Lavori per il miglioramento delle condizioni di sicurezza della S.S. n° 36 dal Km 27+800 al Km 44+300, tratta Giussano-Civate lungo la Strada Statale n° 36 “del Lago di Como e dello Spluga”

PROGETTO DEFINITIVO

Relazione di riscontro alle richieste di integrazioni da parte del MASE

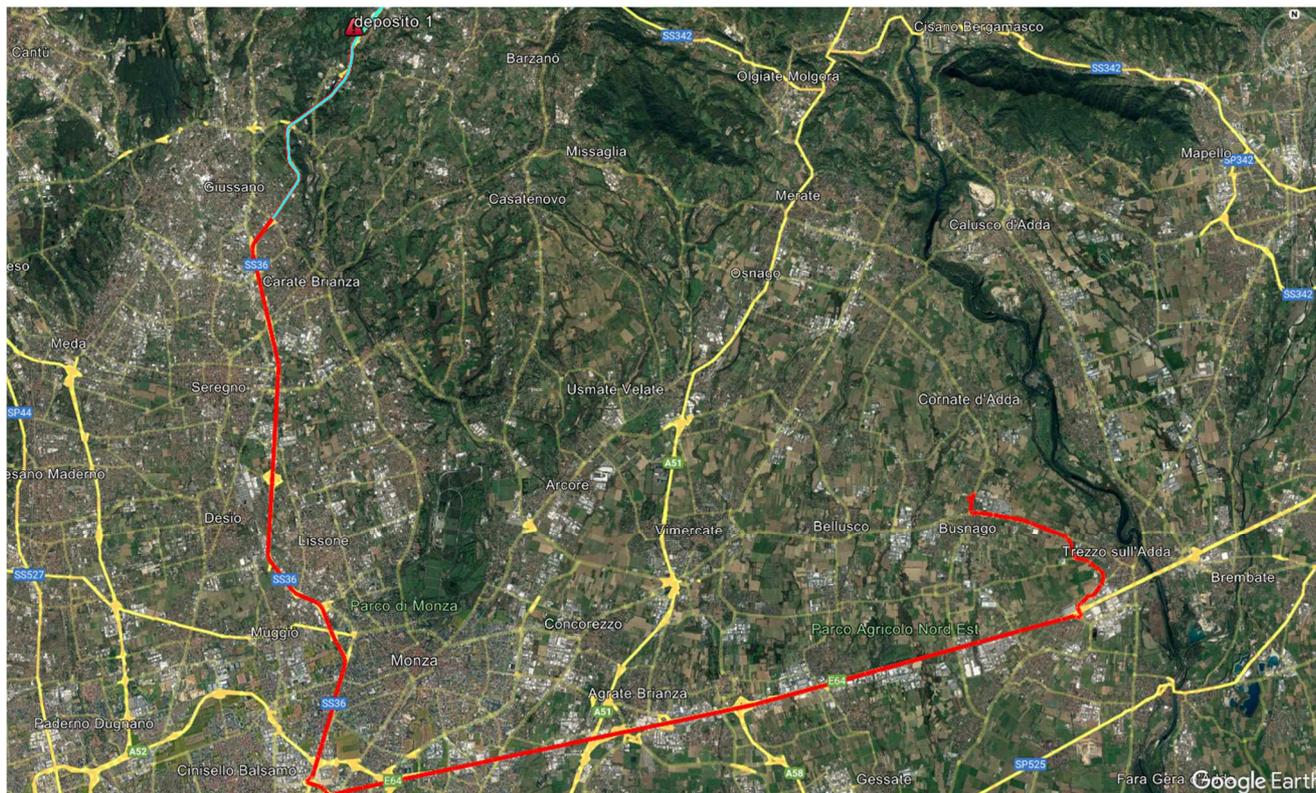
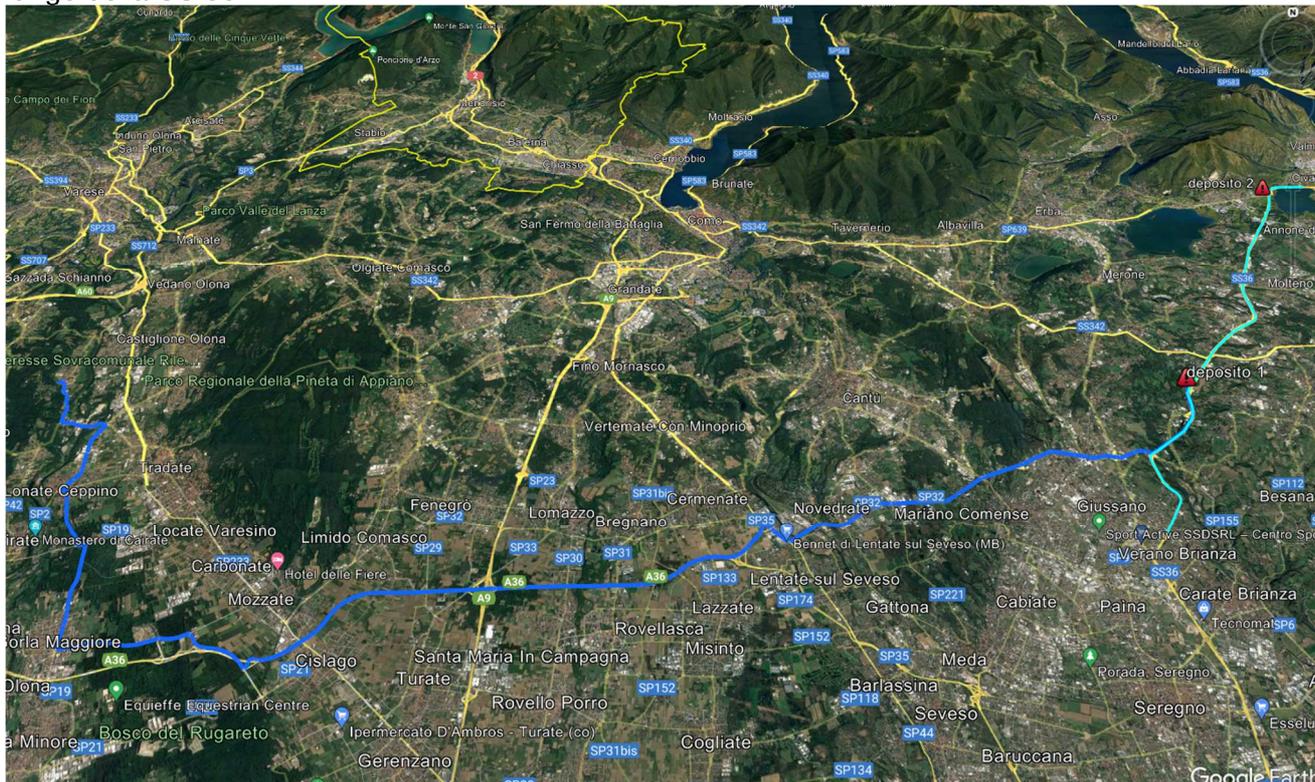
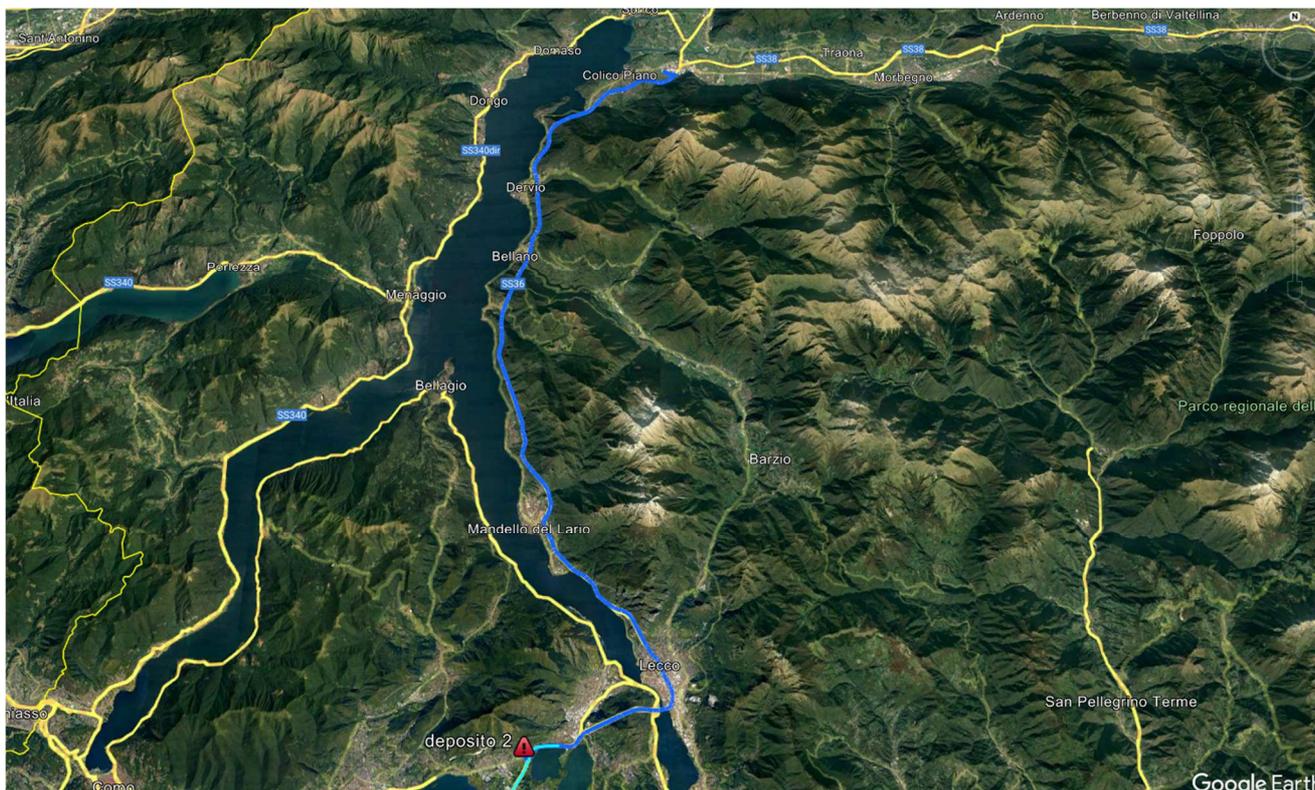
5.3	Si chiede specifica conferma nonché individuazione cartografica dei percorsi dei mezzi per il trasporto di inerti per la realizzazione dei rilevati e il calcestruzzo e per il conferimento di rocce e terre da scavo verso i siti di destinazione ... con particolare riferimento al deposito temporaneo in prossimità Veduggio (SP 155), i cantieri operativi di Fornaci, svincolo Briosco (SP 102) e ponte Giussano.
COMUNE DI ANNONE	6.1	Si evidenzia la necessità di verificare in fase esecutiva i coni visuali in uscita ed ingresso dal ponte di Annone di Brianza incrocio tra SP 49 e la SS 36

La stima dei mezzi di cantiere medio che interessano i percorsi:

- dalle cave di prelievo e dai depositi di materiali edili ai cantieri e
- dai cantieri verso i centri di recupero;

è stato calcolato, in base alle quantità previste nel computo metrico estimativo di progetto e nel SIA, ipotizzando mezzi da 15 metri cubi e betoniere da 9 metri cubi, in 18,2 camion giornalieri, equivalenti a 2,3 camion/ora.

Per questi mezzi sono stati analizzati i possibili percorsi dai due siti di deposito temporaneo (**Deposito 1**, situato a Tremolada, fraz. Di Veduggio con Colzano nella parte sud del tracciato e **Deposito 2**, situato a Suello, nella parte nord del tracciato) per il raggiungimento dei siti di recupero, evidenziati nella risposta al **quesito 7.1**, in quanto preferibili ai siti di discarica, che si riportano di seguito.

Il secondo tracciato, di 44 chilometri, unisce il deposito 1 con la SEPRIO srl di Gornate Olona (VA), il percorso inizia percorrendo la SS 36 in direzione sud fino a Briosco, quindi prosegue sulla SP 102 (poi SP 32) in direzione ovest fino a Copreno, poi da Lontate sul Seveso, lungo la A36, sempre in direzione ovest fino a Cislago da cui tramite la Varesina Bis, in direzione nord, seguendo la viabilità locale, SP 19, SP 2, SP 42, fino a Gornate Olona

Anche in questo caso dal deposito 2 il percorso è lo stesso, è necessario però percorrere un tratto più

lungo della SS 36.

I successivi percorsi fanno riferimento al Deposito 2, il primo collega il Deposito 2 alla Inerti srl di Cesana Brianza, situata a breve distanza dal deposito stesso: 2 chilometri. In questo caso è il percorso dal deposito 1 che è più lungo dovendo percorrere la SS 36 in direzione nord per 12 Km fino a Suello.

Il successivo percorso collega il deposito 2 alla Attività di recupero srl di Colico (LC). In questo caso il tracciato segue il percorso della SS 36 per 49 chilometri fino a Colico.

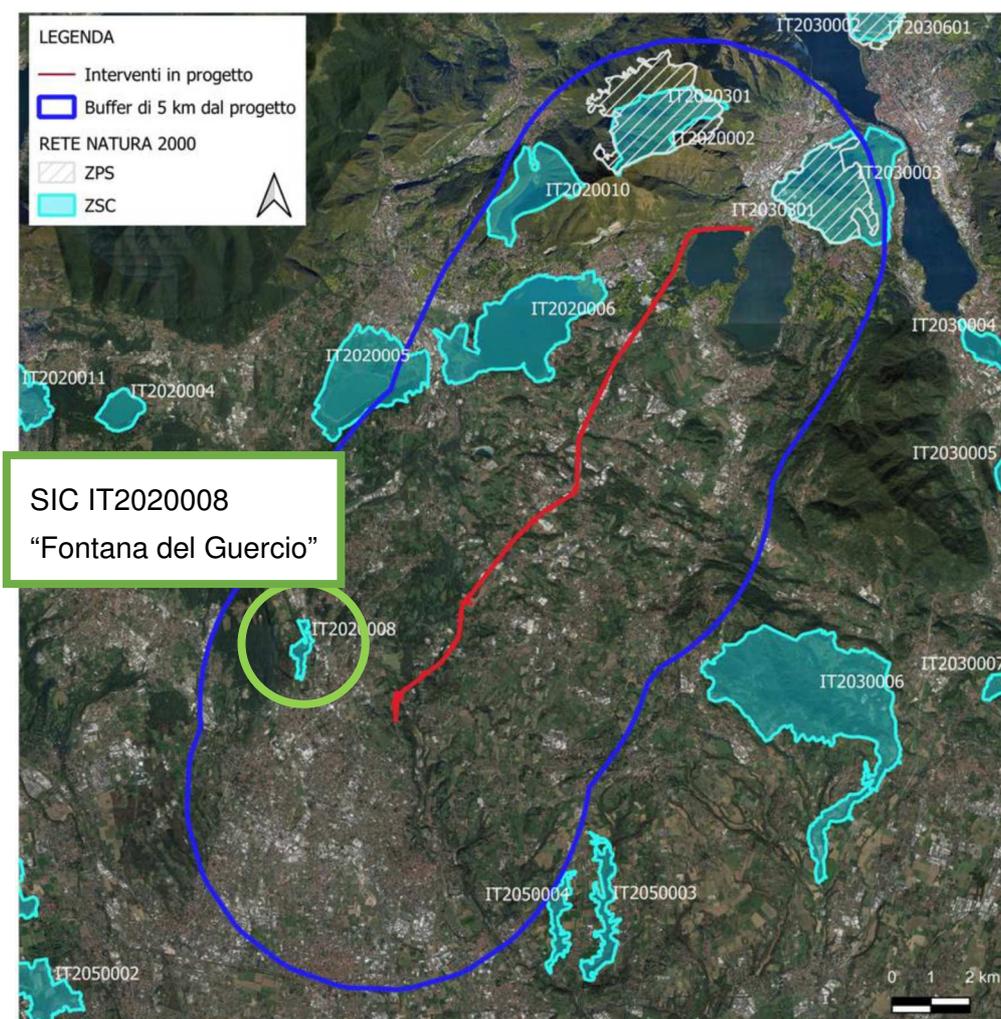
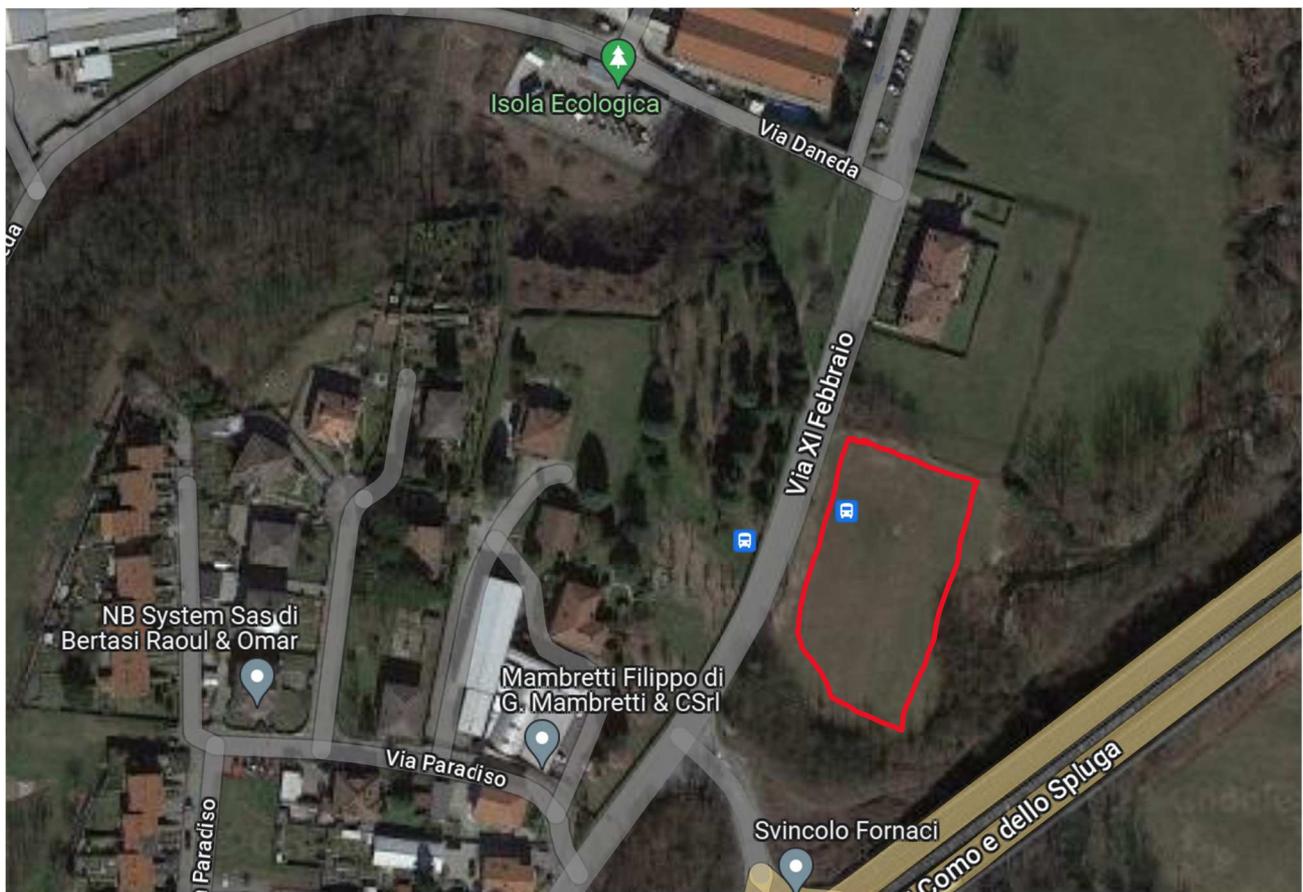
PAESAGGIO	6	1	a	Relativamente alle aree di cantiere operativo “Svincolo Fornaci” e “Svincolo Briosco-Arosio, in considerazione del fatto che saranno collocate all'interno dell'area Natura 2000, si chiede di produrre foto simulazioni effettuate da una distanza adeguata per poterne valutare gli impatti.

Le aree di cantiere operativo “Svincolo Fornaci” e “Svincolo Briosco-Arosio non saranno collocate all’interno di aree Natura 2000, come ipotizzato nella richiesta del MASE, ma all’interno delle Aree Protette Parco Naturale della Valle del Lambro e Parco Regionale della Valle del Lambro. Le interferenze sono riportate nella tabella sottostante:

Nell’immagine sottostante sono evidenziate le aree Natura 2000 presenti nell’intorno del tracciato, tutte distanti da esso e nessuna interferente:

L'area Natura 2000 più vicina al cantiere dello Svincolo Briosco - Arosio, l'area SIC IT2020008 Riserva Naturale Regionale "Fontana del Guercio", dista oltre 3,1 Km dal cantiere dello Svincolo Briosco – Arosio e leggermente di più dal cantiere dello svincolo Fornaci.

NON essendo i due cantieri sopradetti **inseriti all'interno di aree Natura 2000**, come ipotizzato nella richiesta del MASE, si ritiene non sia necessario applicare ad essi un differente approfondimento rispetto agli altri cantieri effettuando rendering dedicati.

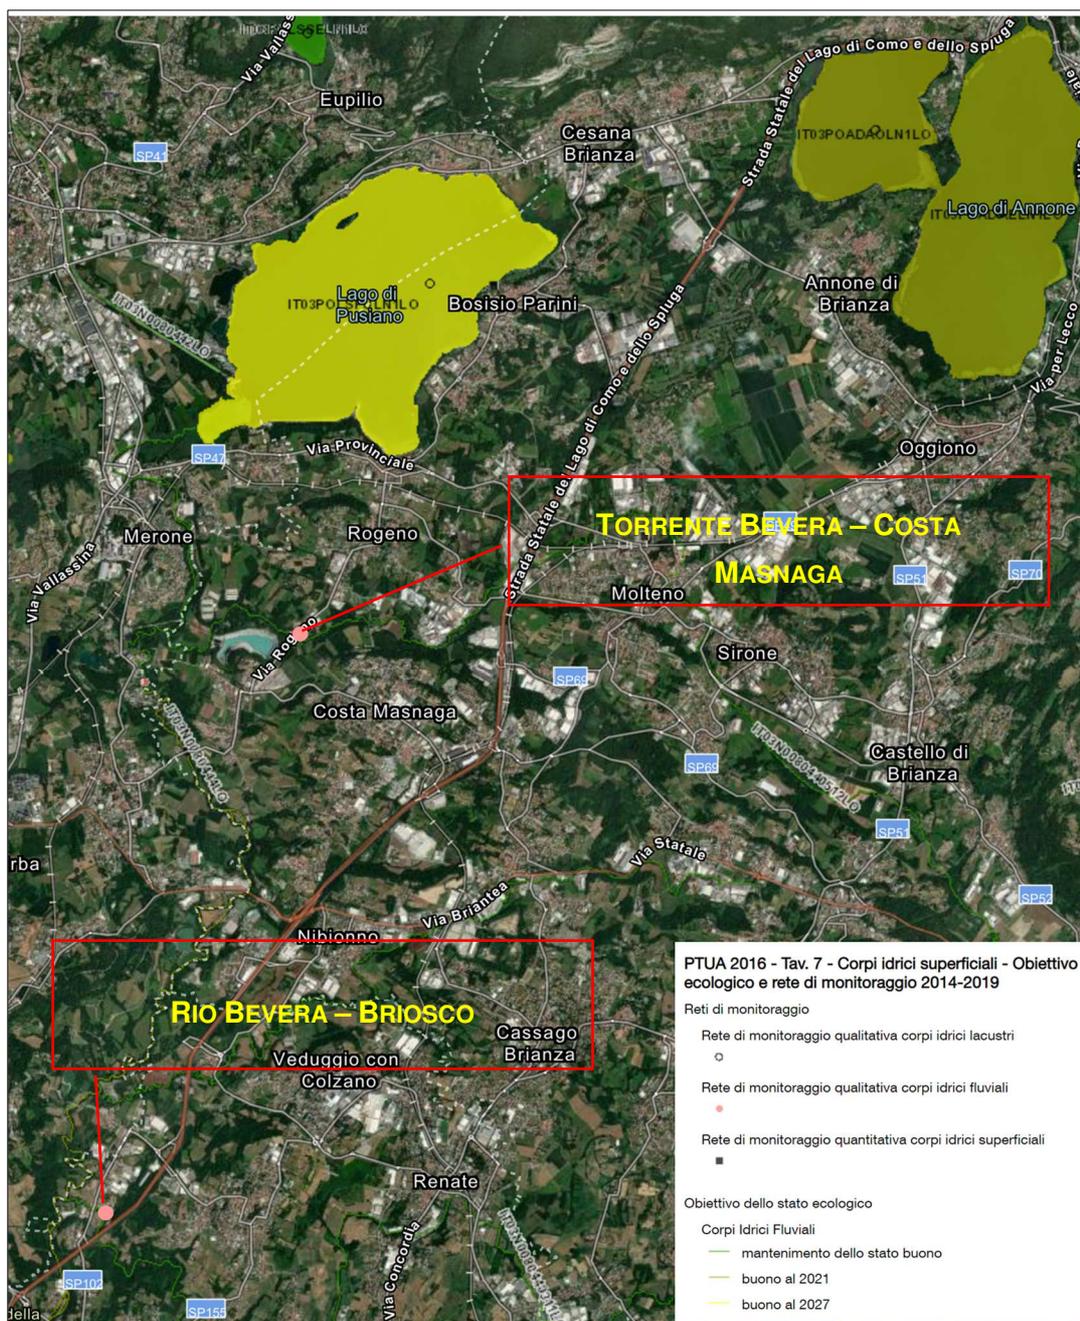
b	Prevedere il monitoraggio della componente per valutare anche eventuali impatti sulla vegetazione presente causati da inquinamento atmosferico durante le lavorazioni.
GESTIONE DEI RIFIUTI E INTERFERENZA CON SITI CONTAMINATI	7	1	a	In riferimento ai rifiuti prodotti il Proponente individua esclusivamente siti di destinazione autorizzati ad effettuare operazioni di smaltimento. Si richiede al Proponente di individuare siti di recupero a cui destinare i rifiuti prodotti compresi in un raggio massimo di circa 50 km dal tracciato interessato dai lavori.
			b	In prossimità dei tratti stradali localizzati a pochi metri dai siti contaminati presenti nel Comune di Molteno, denominati Punto vendita TAMOIL (LC051.0001) che dista 20 m dall'asse stradale, ed area EX THULE già KONIG (LC051.0002) che dista 80 m dall'asse stradale, benché in tali ambiti non siano previsti interventi specifici se non quelli su tutta la tratta, che riguardano esclusivamente il sedime stradale esistente, si prescrive l'esecuzione di analisi chimiche del sottosuolo prossimo all'asse viario in prossimità degli stessi, al fine di verificare che la contaminazione della matrice suolo non interessi le aree di sedime dei tratti stradali interessati dai lavori. Gli analiti da ricercare dovranno essere scelti tra quelli oggetto dei due procedimenti di bonifica in corso ai sensi del D.Lgs 15206 e ss.mm.ii.

Di seguito si riporta la posizione dei siti contaminati estratta dal geoportale della Regione Lombardia.

Lo stralcio cartografico di seguito riportato identifica l'ubicazione dei siti LC051.0001 e LC051.002 più prossimi alla sede stradale.

3.1 Tavola di dettaglio con sovrapposizione aree boscate del PIF e corografia con indicazione delle trasformazioni

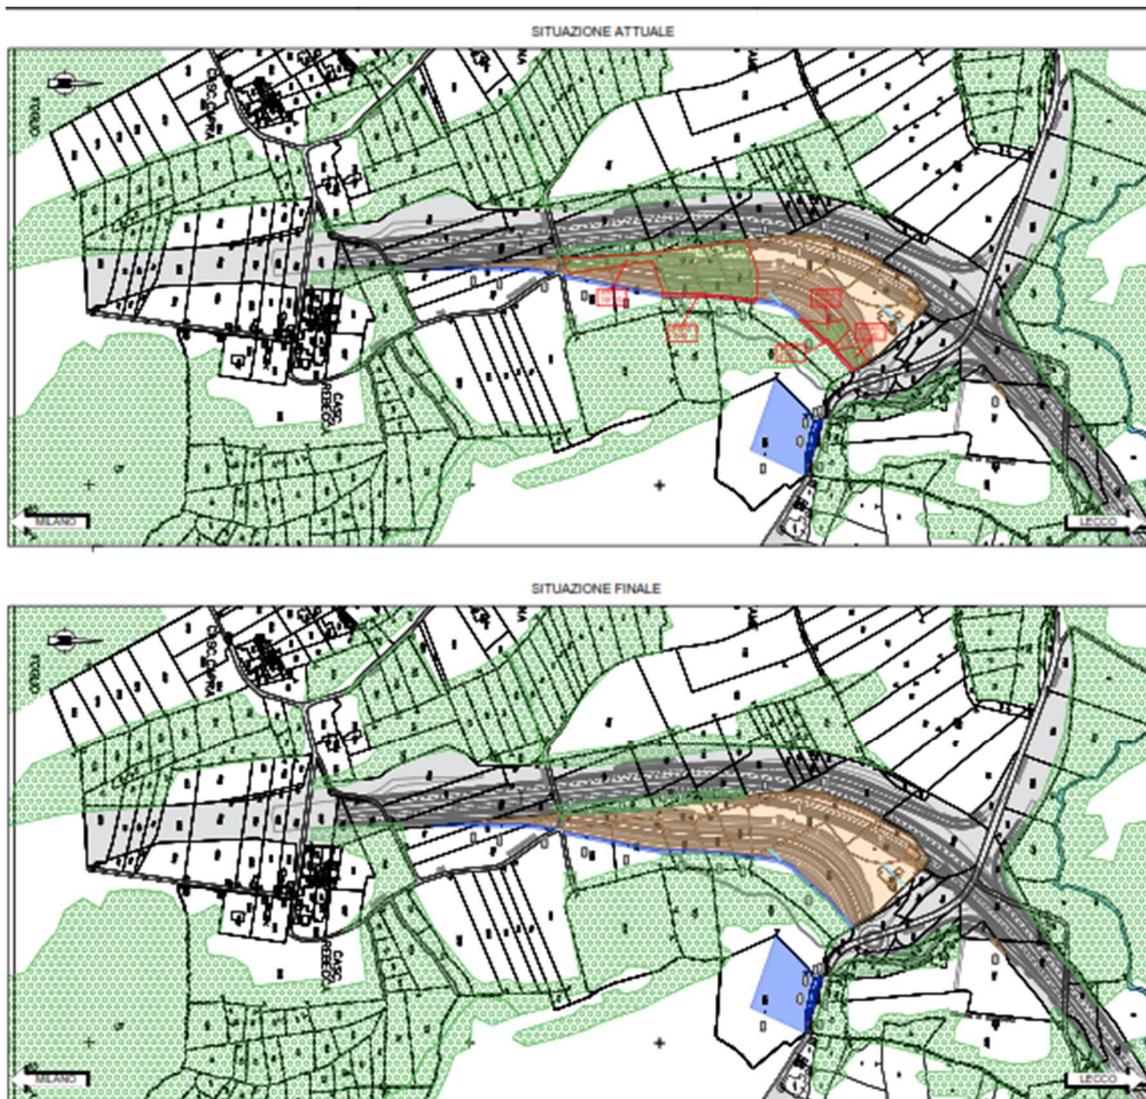
3.1	tavola di dettaglio dove vi sia la sovrapposizione delle aree d' intervento con le aree boscate del PIF;
	3.2	corografia su Carta Tecnica Regionale in scala 1:10.000, riportante l'area per la quale si chiede la trasformazione, in formato shape file, distinguendo le aree per le quali si chiede la trasformazione definitiva da quelle oggetto di trasformazione temporanea;

- Una tavola in scala 1:10000 (T00IA01AMBPL01_A) con la sovrapposizione delle aree di intervento e le aree boscate del PIF
- Corografia in scala 1:5000 come sopra su ortofoto (T00IA01AMBPL02_A)
- Corografia in formato shape file

Nella stessa tavola sono state indicate le trasformazioni definitive e temporanee per una percezione immediata degli impatti. L'impatto maggiore si presenta in corrispondenza dello svincolo di Briosco, comunque limitato ad un'area modesta di bosco, mentre le trasformazioni temporanee per la realizzazione dei cantieri lambiscono solamente le aree del bosco e potranno eventualmente essere adattate in Progetto Esecutivo per evitare completamente l'interferenza con le aree boscate.

Figura 3-17 - Planimetria di progetto svincolo Briosco - Arosio

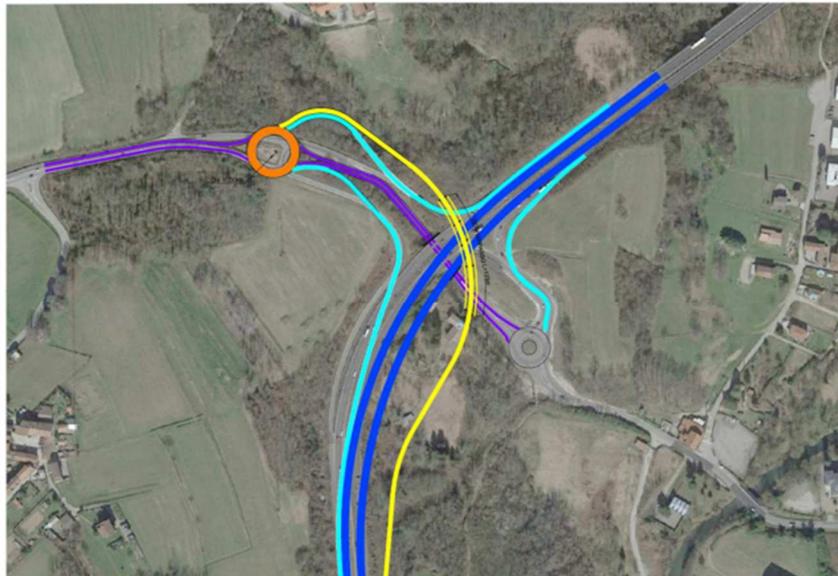
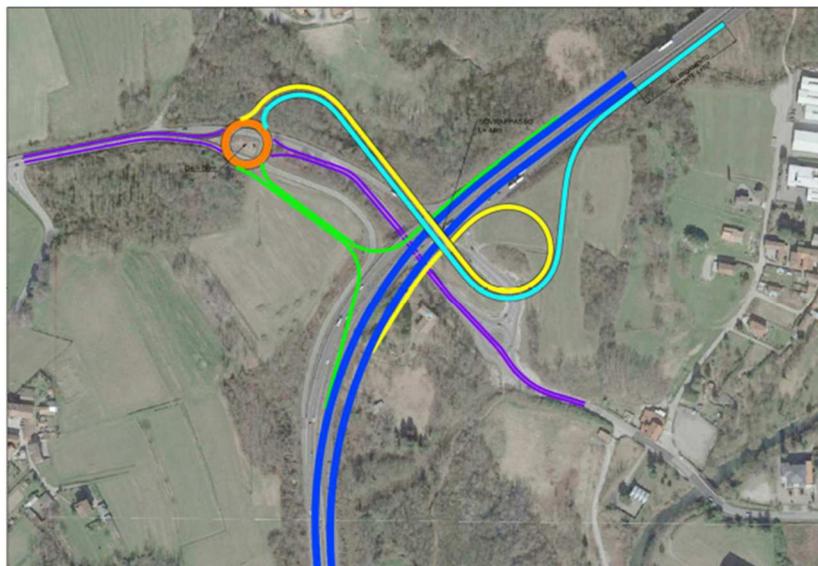
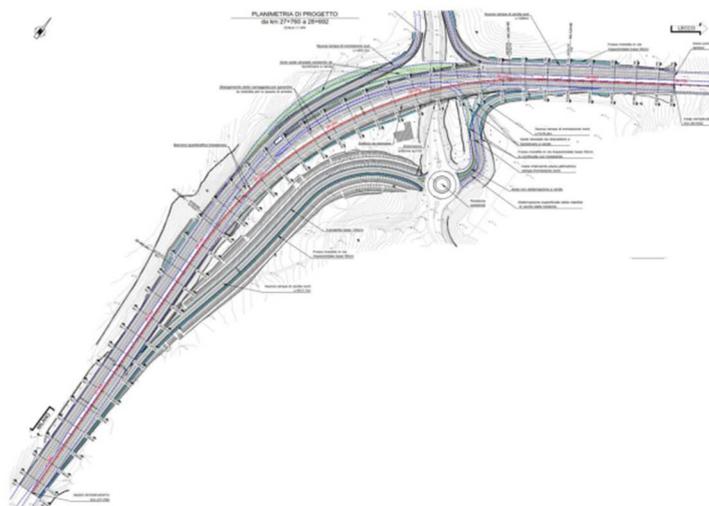
3.6	in caso di presenza di vincolo idrogeologico, progetto dell'opera, con sezioni "ante et post operam", e indicazione precisa dei volumi di sterri e riporti, definizione delle opere di contenimento delle terre;

Per la curva di Briosco sono stati analizzate 3 alternative, come descritto nel capitolo 3.5.2 della relazione generale P00PS00GENRE01:

A valle delle opzioni preliminari, si è optato per l'ultima soluzione che risultava economicamente e ambientalmente più sostenibile. La soluzione progettata, infatti, prevede di minimizzare gli espropri e di mantenere più possibile le variazioni all'interno della fascia di rispetto della strada.
